改善箇所説明図

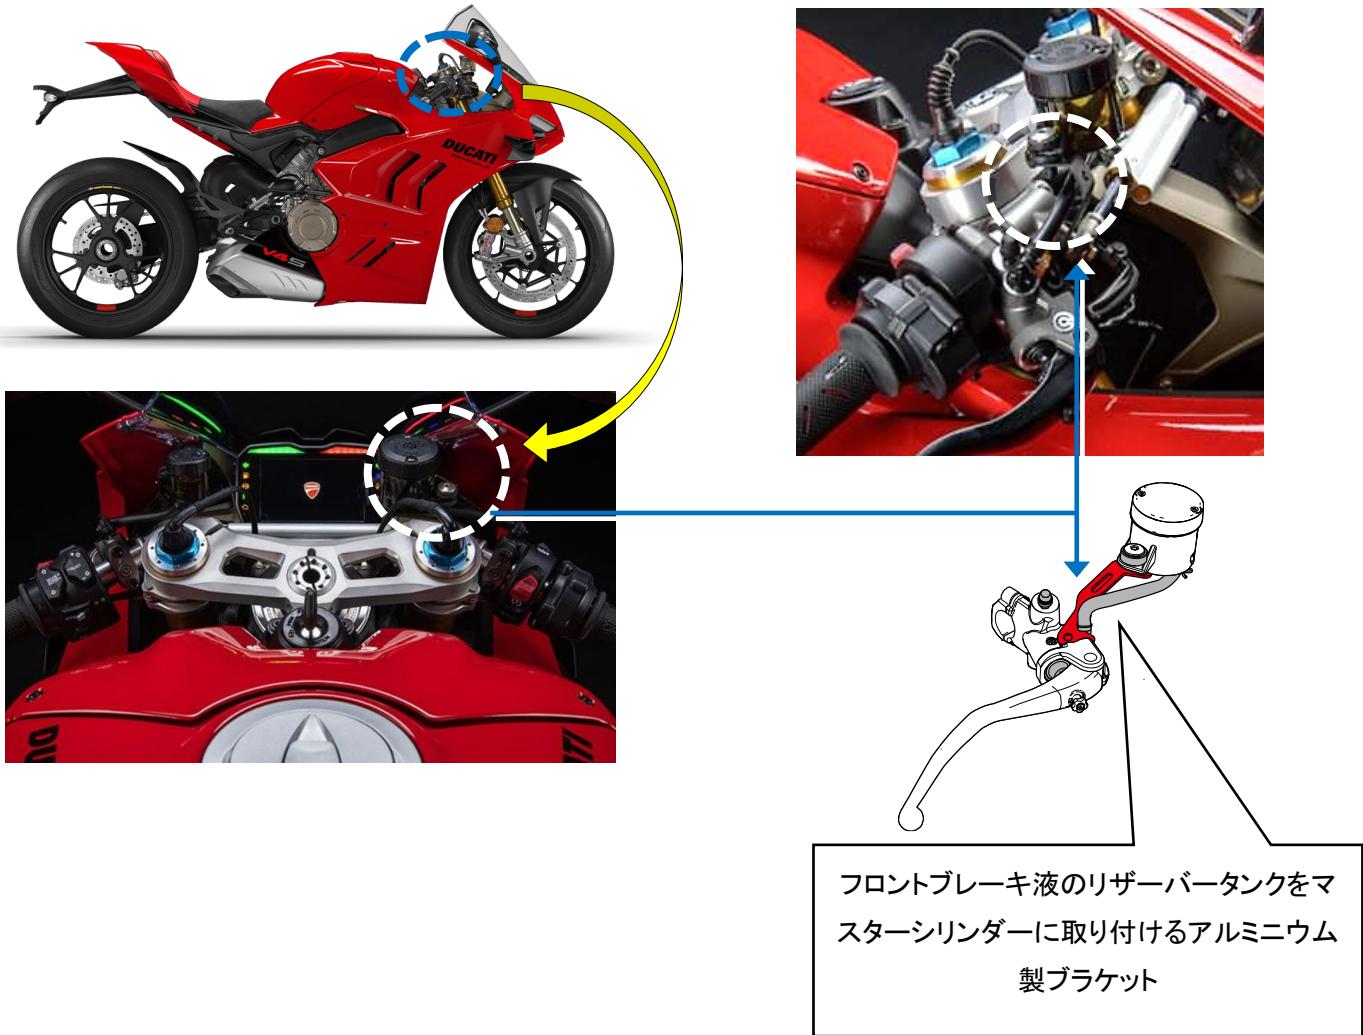
基準不適合発生箇所

フロントブレーキ液のリザーバータンクにおいて、マスターシリンダーに取り付けるアルミニウム製ブラケット(ステー)の強度が不足している。そのため走行中の振動などによりステーが曲がり、最悪の場合、折損するおそれがある。

改善の内容

全車両、ブラケットを対策品に交換する。
